玄海3/4号機 海水ポンプ取替工事に係る設工認変認 説明事項リスト

資料(1)

## 設計及び工事計画変更認可申請における適用条文等の整理について

### 津波到達時における 海水ポンプの運転状態と砂移動による影響について

海水ポンプ軸受部イメージ図

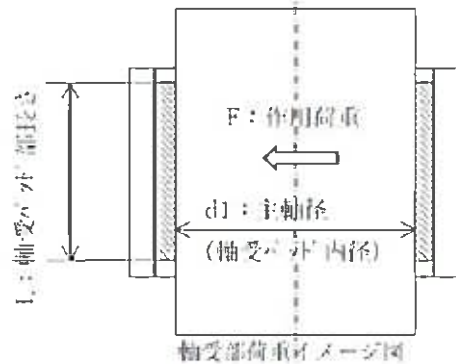
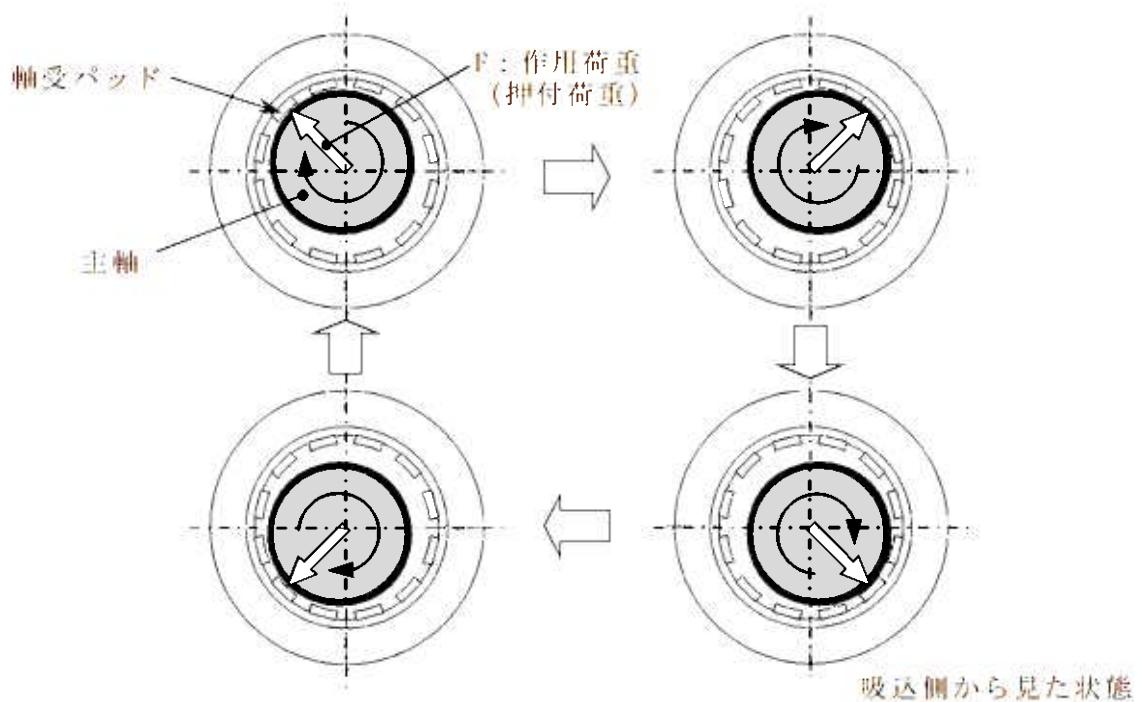
No.	対象資料	ページ	説明項目	説明内容
1	補足説明資料1 適用条文の整理	補1-4、7	・電動機が【申請範囲】について。 ・電動機の適用条文である第48条、第78条(準用)の整理について	海水ポンプ電動機については、平成24年及び今回の工事計画においても要目表の記載範囲であり【申請範囲】である。 第48条については、新規制基準において要求事項に変更がなく、また本工事において電動機の改造もないため【適合性確認対象外】とする。第78条については、新規制基準の追加の要求事項であり、本申請はH24年の工事計画に対する変認であることから、【適合性確認対象】とする。 当該内容について、補足説明資料を修正する。(別紙参照) また申請書についても記載を見直す。
2	—	全般	・添付資料における電動機の記載について	No.1のとおり、本申請では海水ポンプのポンプ本体及び電動機の両方を【申請範囲】としている。 したがって、添付資料では、電動機も含めて適合性を示している。
3	—	—	・軸受潤滑水供給設備の撤去による水の流れの違いによる影響について ・軸受潤滑水のストレーナ撤去による影響について	取替前の軸受潤滑水は、吐出管から分岐しストレーナや配管を経て、必要流量に調節された軸受潤滑水が軸保護管内を下降流で供給されるのに対し、取替後は、吸い込みの流れと同一方向(上昇流)で直接軸受に供給される。 以上のことから、取替後の方が軸受潤滑水の流れ抵抗は小さくなっているが、軸受のクリアランス(軸と軸受の隙間)は大きな差異がないので、流れの違い(軸受隙間の流れ方、方向の違い)による軸受への影響はないと考える。 また、取替後はストレーナを通らず軸受潤滑水を供給するが、異物逃がし溝があることから砂等の異物による閉塞・摩耗の影響はない。
4	—	—	「海水ポンプ起動中」の「ドライ状態」と「水潤滑状態」について。	資料に例を追記した。(別紙参照)
5	補足説明資料5 砂移動による影響について	補5-12	・浮遊砂が混入した水の流れによる摩耗と軸・軸受の接触時の砂による摩耗、どちらが支配的か定量的に説明できるか確認すること。	資料に説明を追記した。

※3 摺動部分以外の摩耗について

軸受の砂摩耗に対する影響としては、摺動部分のアブレイブ摩耗以外にも軸受内の流体によるエロージョン摩耗が考えられる。しかし、軸受摩耗としては摺動部分のアブレイブ摩耗が支配的であり、軸受内の流体によるエロージョン摩耗の影響は小さい。(砂摩耗試験において、軸側の状態を観察すると、摺動部分(アンバランス側)以外では、摩耗量が小さくエロージョン摩耗の影響は小さかった。)
